# ECR (Engineering Change Request)

| **Reason for Change：** | Due to Nexperial stop shipping 3BBT390601Y issue , add second source. | **EC No** : EC25120801 |
| **Model / Part No.：** | Please refer to the attached file | **Issue Date** : 2025/12/26<br>**Requester Dept.** : DV11M016 |

# Comparison Report

## 1. Package Dimension

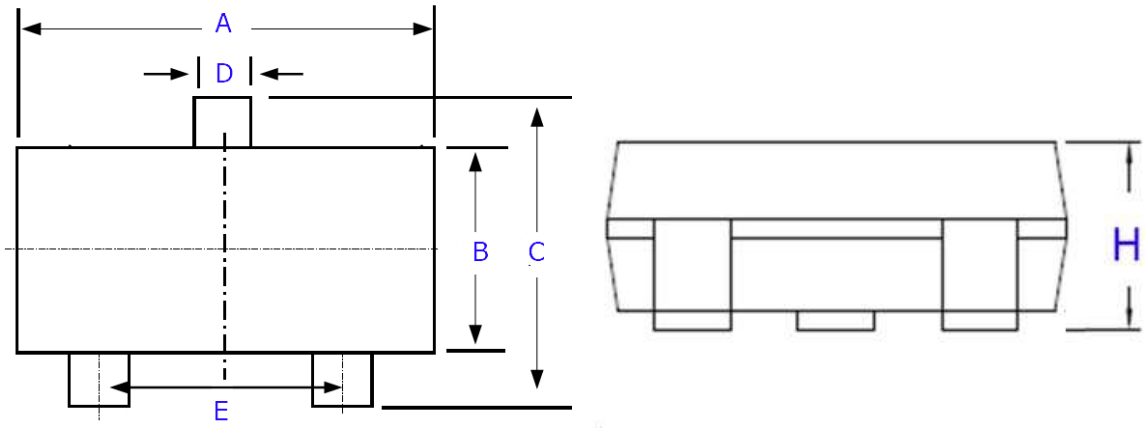
| Item | Old<br>3BBT390601Y<br>TR (PMBT3906,SOT-23,SMD,NXP) | New<br>3BBT390602Y<br>TR (MMBT3906LT1G,SOT-23,SMD,ON) |
| A | 2.8mm (min)、3.0mm (max) | 2.8mm (min)、3.04mm (max) |
| B | 1.2mm (min)、1.4mm (max) | 1.2mm (min)、1.4mm (max) |
| C | 2.1mm (min)、2.5mm (max) | 2.1mm (min)、2.64mm (max) |
| D | 0.38mm (min)、0.48mm (max) | 0.37mm (min)、0.50mm (max) |
| E | 1.9mm | 1.9mm |
| H | 1.1mm (max) | 1.11mm (max) |

## 2. Function table

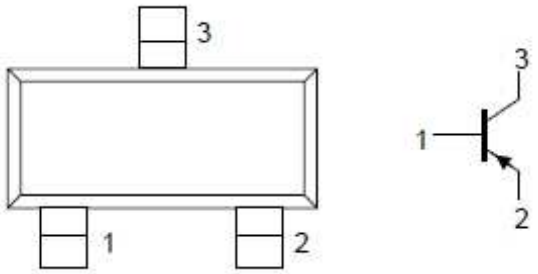
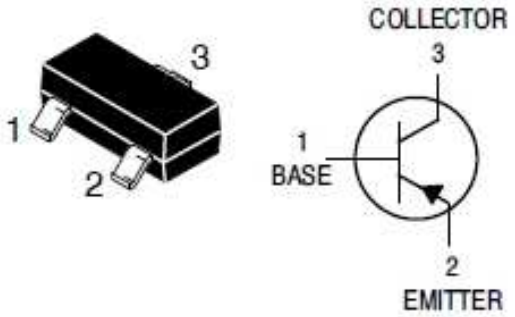
| Old<br>3BBT390601Y | New<br>3BBT390602Y |

## 4. NEW SAMPLE TESTING & EVALUATION

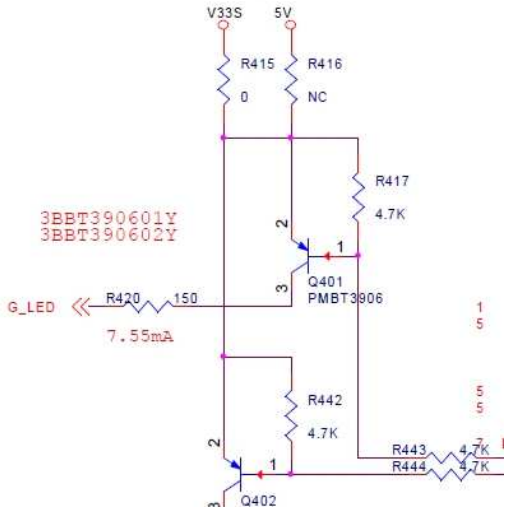
**Test Model : RGD2461AMI-PW(AG), 2AAD353R038**
**Test Result : Pass**
**Test Circuit : Q401 , pin1, pin3**

This component change has been evaluated by DIVA; the initial successor evaluation showed the new successor is compatible with former model. None of the other components and program will be needed to recalibrate or implement. The ECN will be provided if you approve.
